Bureau d'audiences publiques sur l'environnement (BAPE)

Commission sur le  
**Projet du Train de l'Est**  
de l'Agence métropolitaine de transport (AMT)

Mémoire du  
**Mouvement Au Courant**

Figure 1. **Zone agricole protégée** (en vert)<sup>6</sup>

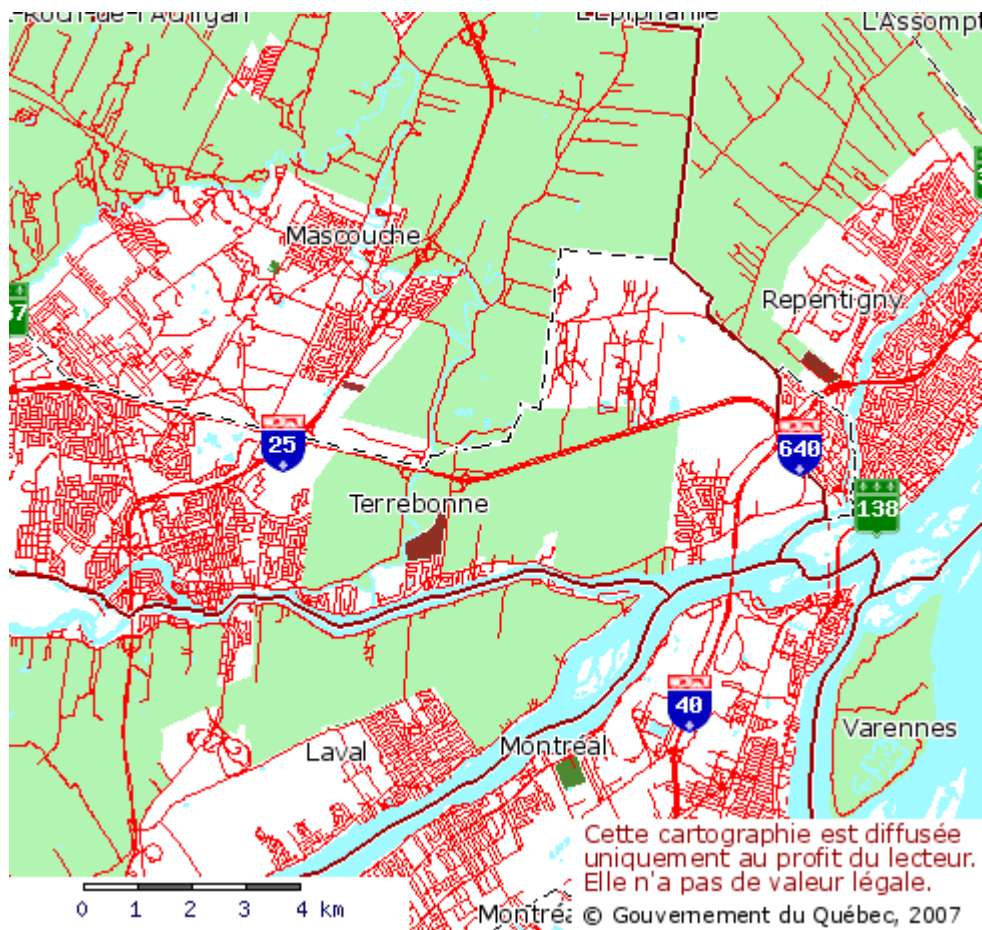
En regardant les sites des gares de Terrebonne<sup>7</sup> et de Mascouche<sup>8</sup> on constate que dans chaque cas la gare est bornée d'un côté par la zone agricole protégée.

Pour la gare de Terrebonne, en particulier, la tentation d'empiéter sur la zone agricole à l'ouest afin de réaliser le *Transit Oriented Development* (TOD) évoqué dans l'étude d'impact<sup>9</sup> serait extrêmement fort, voir irrésistible à mon avis.

À Mascouche la tentation serait moindre puisque la gare est dans une zone industriel et la ligne de chemin de fer sert de barrière entre la gare et la zone agricole protégée à l'est.

**Donc, si la protection de la zone agricole est primordial, le site proposé pour la gare de Terrebonne est à proscrire. Sans la gare de Terrebonne, la justification de la nouvelle tronçon de ligne est à revoir.**
